Addendum MER N05-A

Klant: ONE-Dyas

Titel document: Addendum MER N05-A

Erratum MER N05-A

Abbildung 1: Pipelinetrasse der Rohrleitung zur NGT-Pipeline und des Stromkabels zum bestehenden Windpark Riffgat einschließlich der beiden möglichen Anschlusspunkte an die NGT-Pipeline

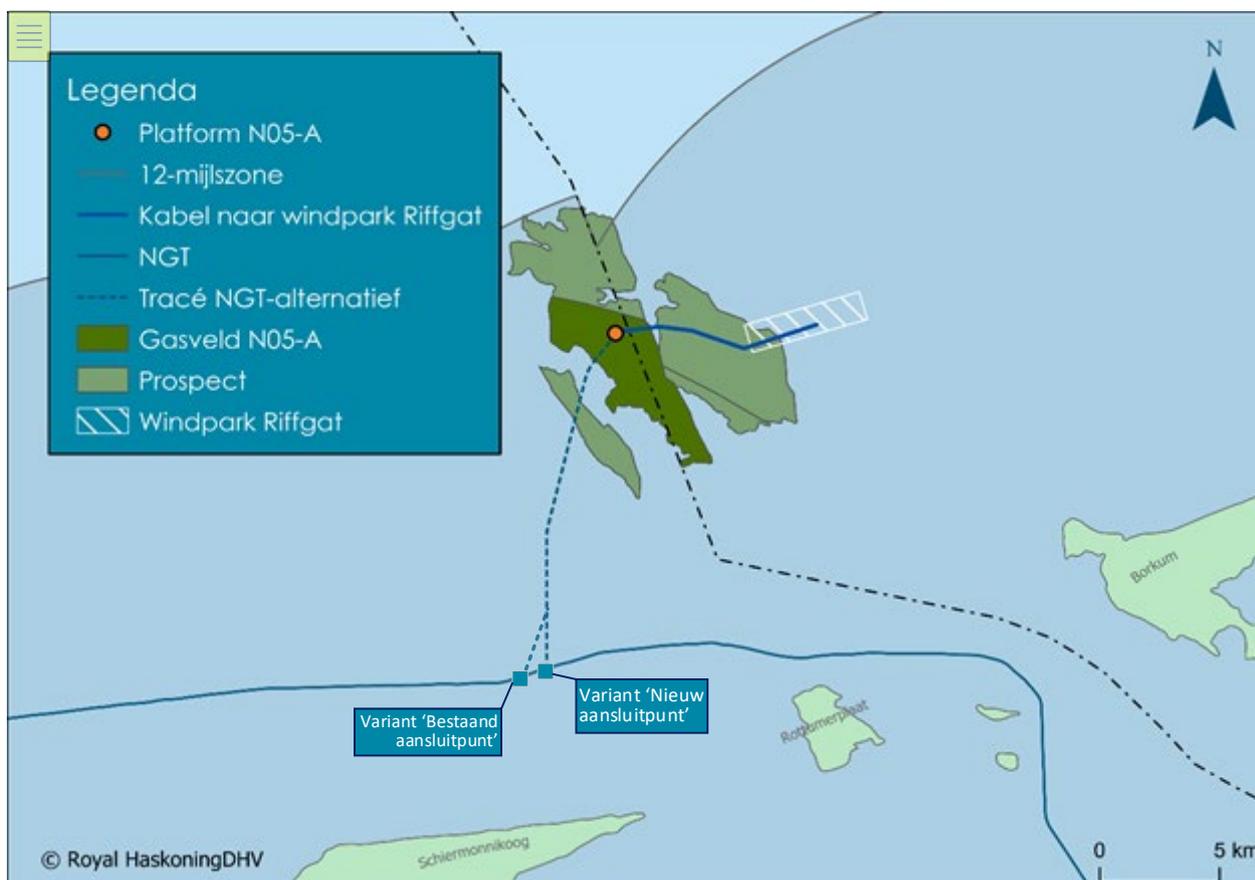
Kürzlich wurde bekannt, dass es auch technisch möglich sein kann, sich an die NGT-Pipeline anzuschließen, indem ein bestehender Anschlusspunkt an der NGT-Pipeline genutzt wird². Dieser Anschlusspunkt liegt etwa einen Kilometer westlich des Standortes des bisher geplanten Neuanschlusses. Die Arbeiten zur Inbetriebnahme des bestehenden Anschlusses werden ca. zwei Monate in Anspruch nehmen, ebenso wie die Arbeiten zur Herstellung eines neuen Anschlusses. Außerdem wird eine mobile Arbeitsplattform über dem Anschlusspunkt platziert, damit Taucher sicher arbeiten können. Ein permanenter Schutzkäfig wird um die Anschlussstelle herum angebracht, um das Risiko einer Beschädigung durch äußere Einflüsse zu minimieren. Der Schutzkorb wird mit Steinen stabilisiert.

Die Trasse der Pipeline ist in beiden Varianten weitgehend gleich, mit Ausnahme des letzten Teils der Pipelinetrasse: Bei Nutzung des bestehenden Anschlusspunktes zweigen die letzten zwei Kilometer der Trasse etwas nach Westen ab.

Da ONE-Dyas noch keine endgültige Entscheidung über die Art und Weise und den Ort des Anschlusses getroffen hat, werden beide Varianten als gleichwertige Varianten für die Zwecke des Umweltverträglichkeitsprüfungsverfahrens untersucht. Die Auswirkungen der Variante eines neuen Anschlusses (Variante '**Schaffung eines neuen Anschlusspunktes**') wurden bereits in der UVP beschrieben und bewertet. In Figur 1 werden beide Anschlussstellen mit den entsprechenden Pipelinetrassen dargestellt. Die Auswirkungen der Variante für die Nutzung des bestehenden Anschlusspunktes (Variante '**Nutzung des bestehenden Anschlusspunktes**') werden unter der Abbildung für die jeweiligen Umweltthemen angegeben.

Abbildung 1. Übersichtskarte mit der alternativen Route

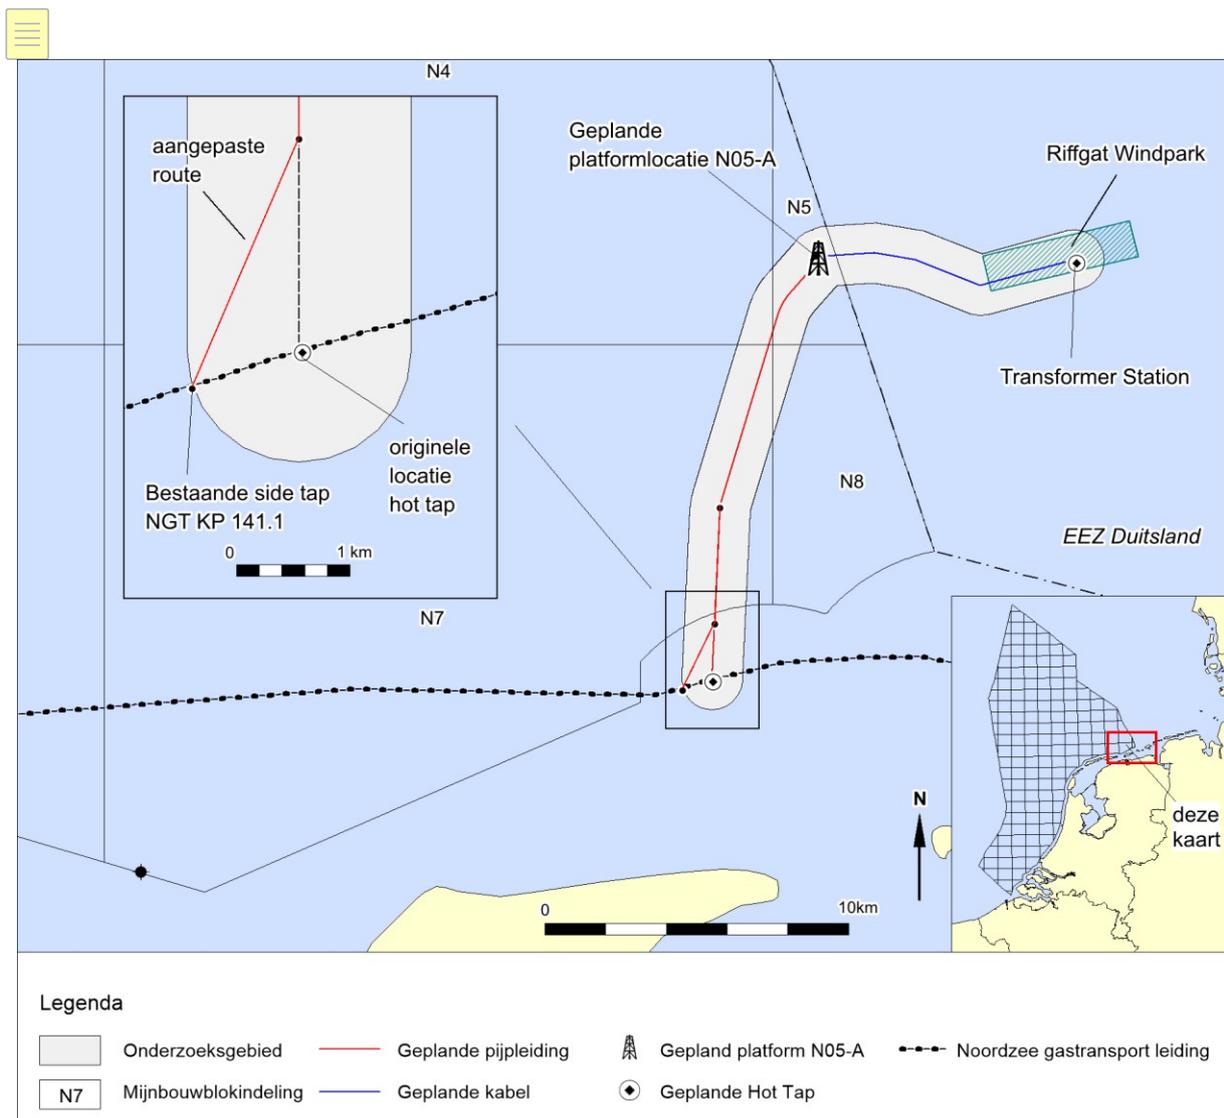
Nach Abschluss der durchgeführten Untersuchungen und des archäologischen Berichts im September 2020 hat sich der Bauträger entschlossen, als Alternative auch einen Zulauf an einem bestehenden *Side Tap* zu prüfen. Auf die bestehende Route kann weiterhin zurückgegriffen werden. Diese mögliche Anpassung betrifft die Verlegung des Anschlusspunktes (*Side Tap*) an der NGT-Leitung um 1030 Meter westlich. Dadurch wird der südliche Teil der geplanten Pipelinetrasse verändert, wie in der Abbildung unten angezeigt wird.

Dies bedeutet, dass ein Teil der alternativen Route knapp außerhalb des ursprünglichen Untersuchungsgebiets liegt. Daher wurde auf Wunsch des Bauträgers ONE-Dyas BV dieser Nachtrag zum zuvor genehmigten Bericht 18A030-08 erstellt, um die Folgen zu erörtern. Die Abbildung auf der nächsten Seite zeigt das Detail der Routenänderung, eingezeichnet auf den verfügbaren bathymetrischen Daten.

Abbildung 2. Detail der geänderten Route auf der verfügbaren Bathymetrie

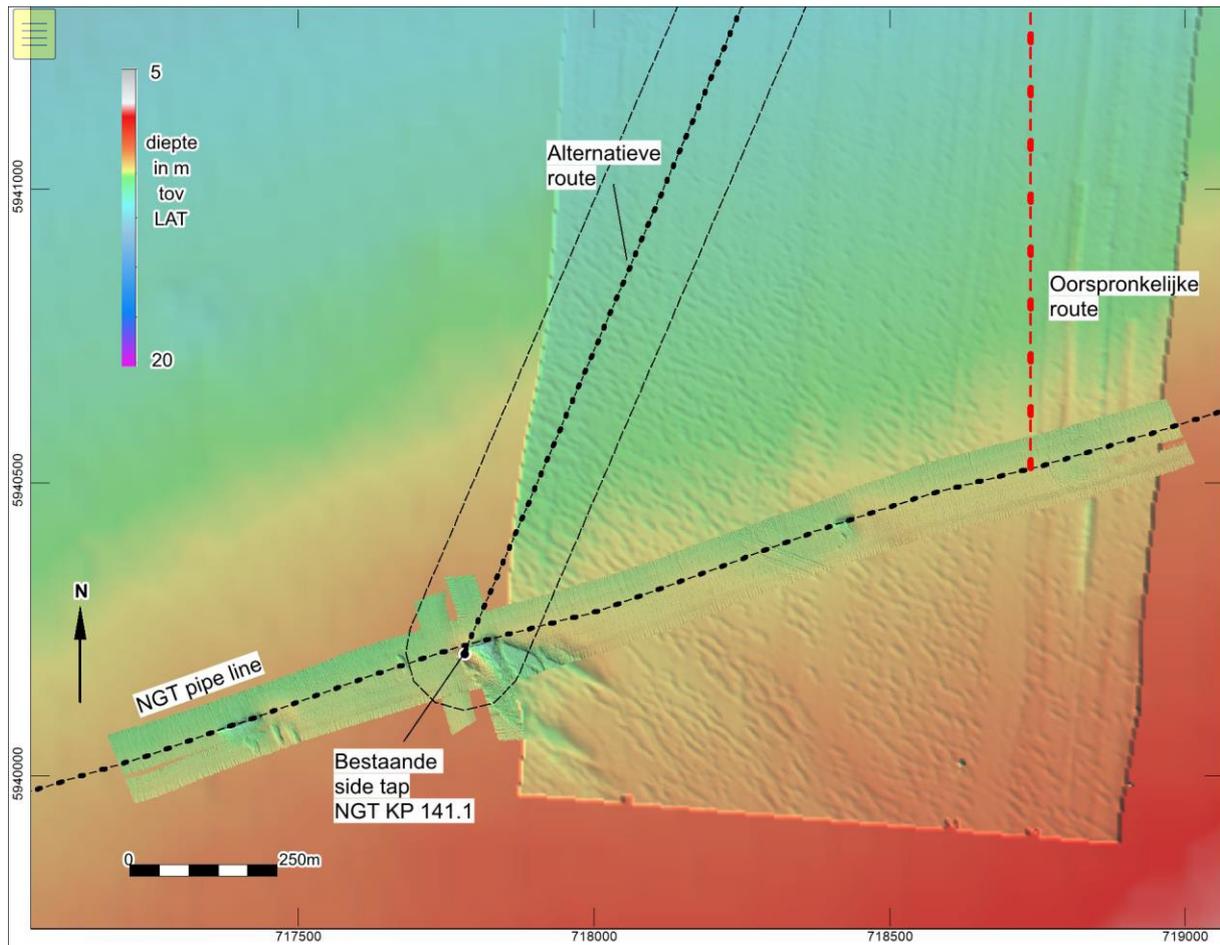
Die Tiefendaten auf dem Bild oben stammen aus der N05-Vermessung von GeoYyx (2019), Vermessungsdaten aus der NGT-Pipeline (2020), aufgetragen auf die Hintergrunddaten des Hydrographischen Amtes (2009). Diese Daten zeigen, dass ein Teil der Strecke (ca. 100 Meter) und die 100-Meter-Pufferzone nicht im Detail untersucht wurden. Die Wassertiefe in diesem Abschnitt beträgt ca. -11 m relativ zu LAT.

Abbildung 3. Detail der geänderten Route mit bekannten Beobachtungen

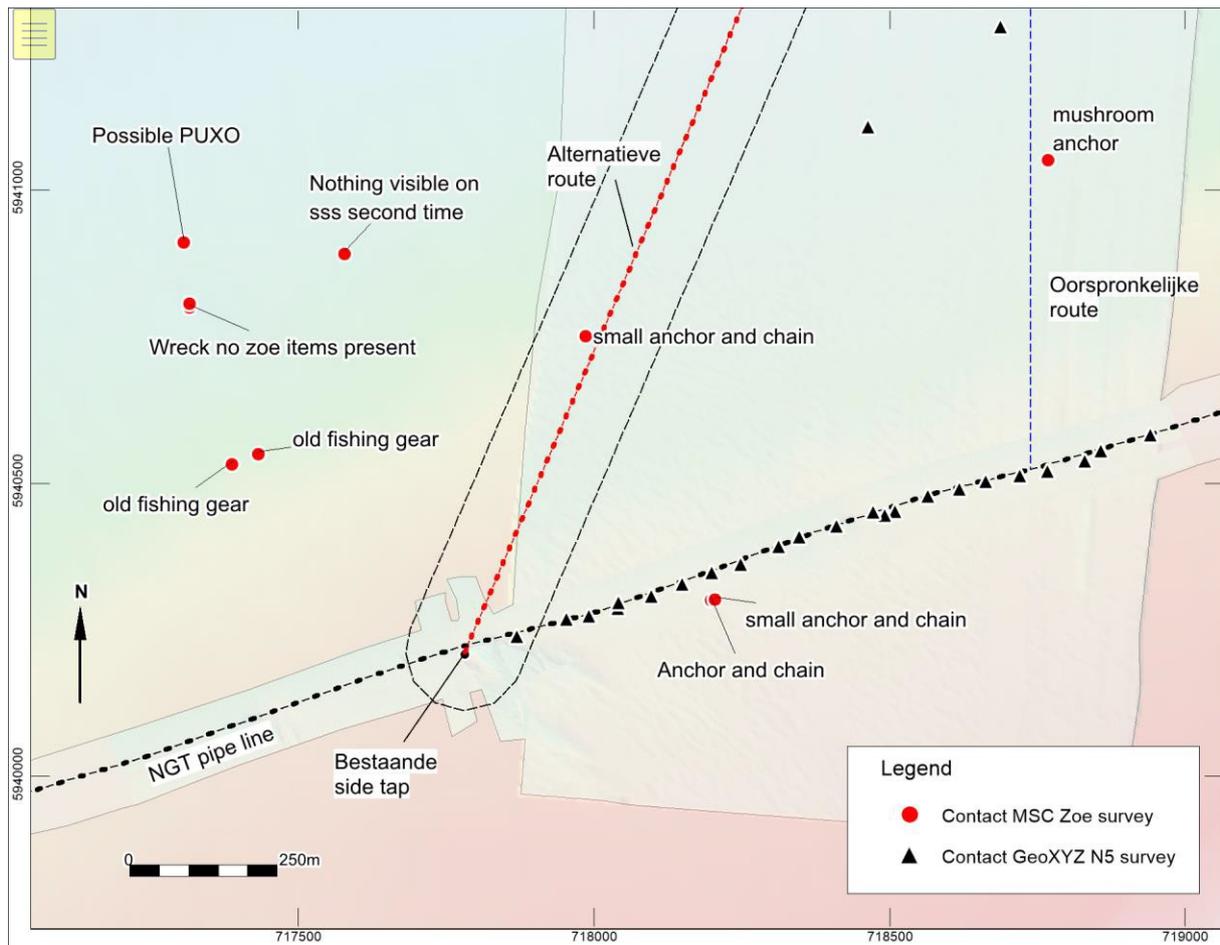
Die bekannten Beobachtungen in der Umgebung stammen von der GeoXYZ N05-Vermessung (August 2020) und der Vermessung 2019 für die verlorenen Container der MSC Zoe. Die Erlaubnis zur Verwendung der letztgenannten Daten wurde von Rijkswaterstaat erteilt.

Während der MSC Zoe-Untersuchung wurden an mehreren Stellen Objekte wie lose Anker und Ketten, ein Schiffswrack und Fischernetze gefunden. An einer Stelle wurde ein loser Anker und eine lose Kette in 25 m Entfernung von der modifizierten Route gefunden. Es ist nicht bekannt, ob diese geborgen wurden. Diese wurden jedoch bei der zusätzlichen Vermessung nicht festgestellt (siehe nächster Absatz).

Archäologische Beobachtungen sind im nicht erkundeten Teil der Alternativtrasse einschließlich der 100m-Pufferzone nicht bekannt.

Abbildung 4. Zusätzliche Sonar- und Fächerlotaufnahmen durch Fugro, 12. November 2020

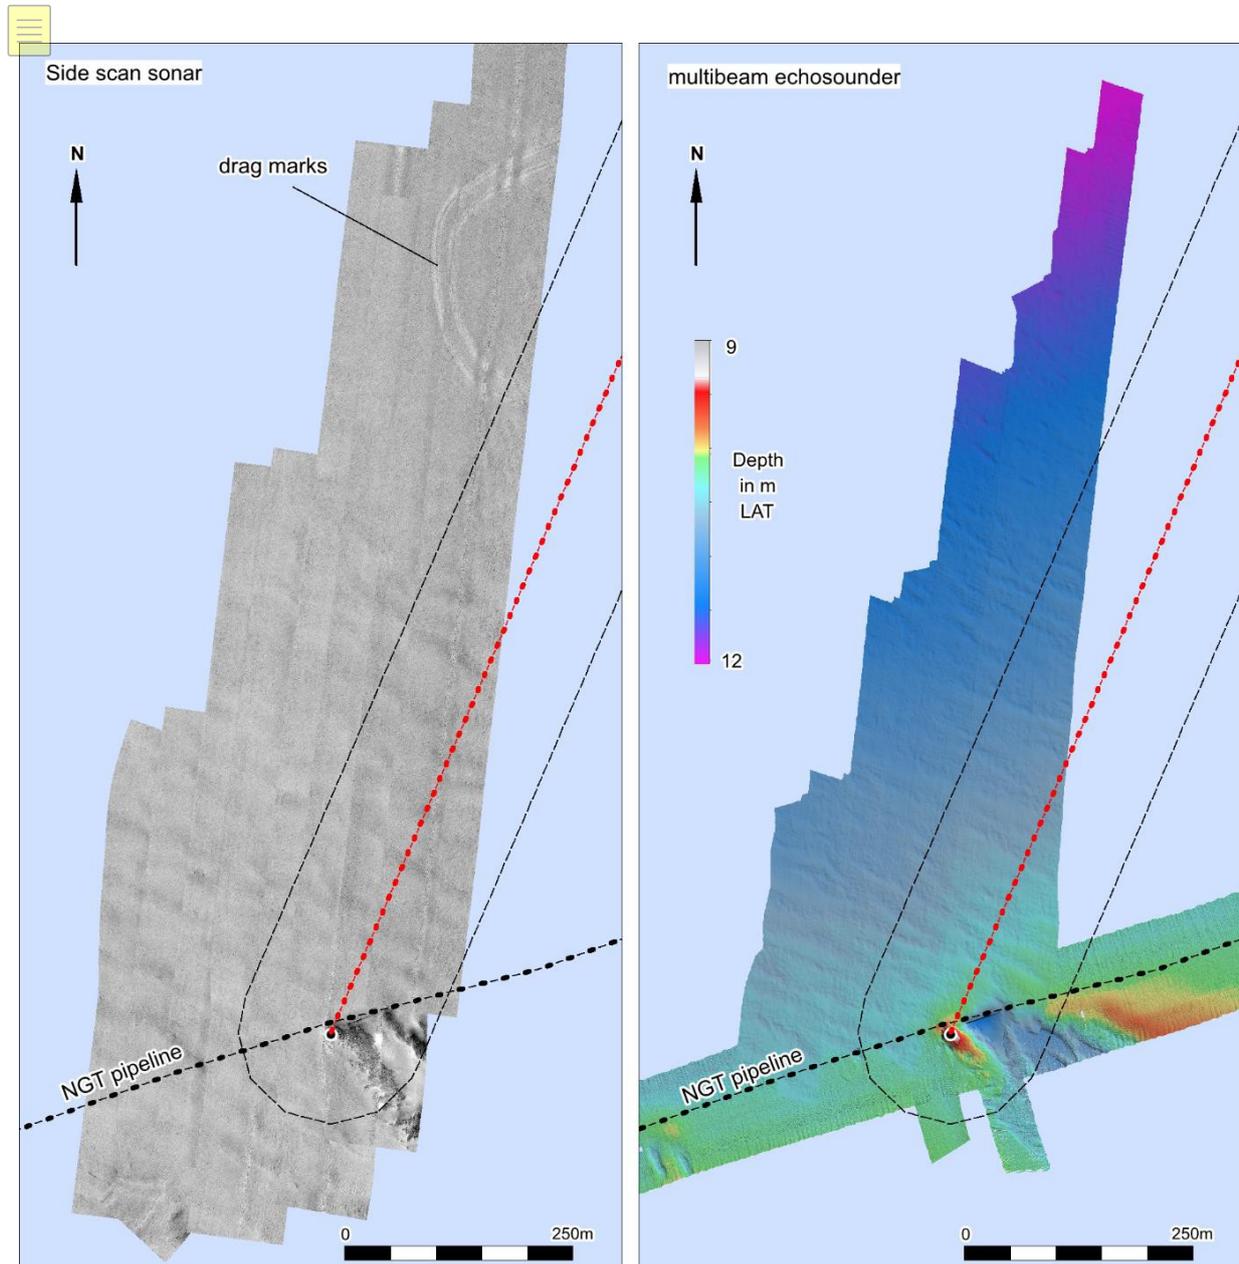
Zwei Phänomene sind in den Sonaraufzeichnungen sichtbar: doppelte Schleppspuren im nördlichen Teil (möglicherweise von Fischernetzen) und Bodenstörungen im Bereich der *Side Tap* der NGT-Gaspipeline. Einzelne Objekte wurden nicht beobachtet, auch nicht in den Fächerstrahl-Aufnahmen. Das Bild auf der folgenden Seite zeigt einen Ausschnitt der Fächerstrahl-Aufnahmen um den bestehenden *Side Tap*, wo die vorgeschlagene NO5-Rohrleitung an die NGT-Rohrleitung anschließen wird.

Zusätzliche geophysikalische Untersuchungen der alternativen Pipelinetrasse fanden im Umkreis von 100 Metern keine Objekte und somit auch keine Objekte mit eventuell archäologischem Wert. Es wird daher empfohlen, auch diesen Teil der Strecke für die geplanten Arbeiten freizugeben.
